H30 通学路対策予定・対策検討箇所図（鳥取市・青谷小学校 1/2）

H30 通学路対策予定・対策検討箇所図（鳥取市・青谷小学校 2/2）

① 県道青谷停車場井手線

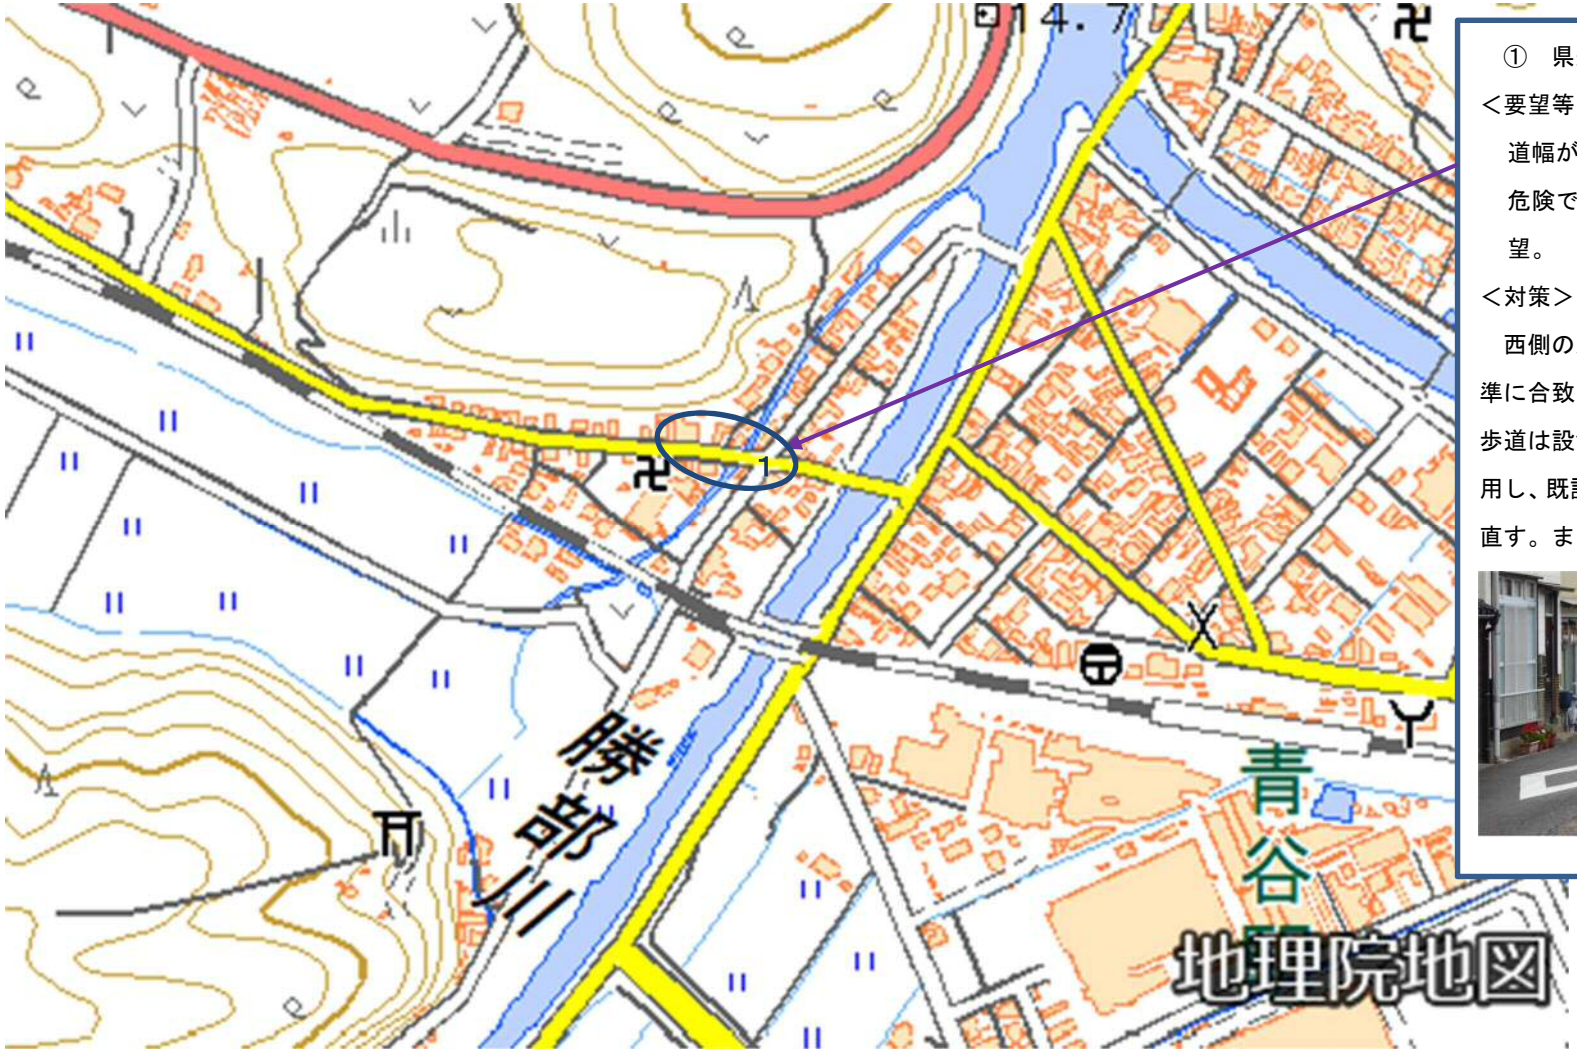
道幅が狭く車のスピードが出ていると危険である為、通学路の安全確保を要望。

西側の既設横断歩道との距離が近く、基準に合致しないため、南側歩道へ渡る横断歩道は設置できない。既設の横断歩道を利用し、既設の歩道につなぐため白線を塗り直す。また、通学路の変更を検討する。
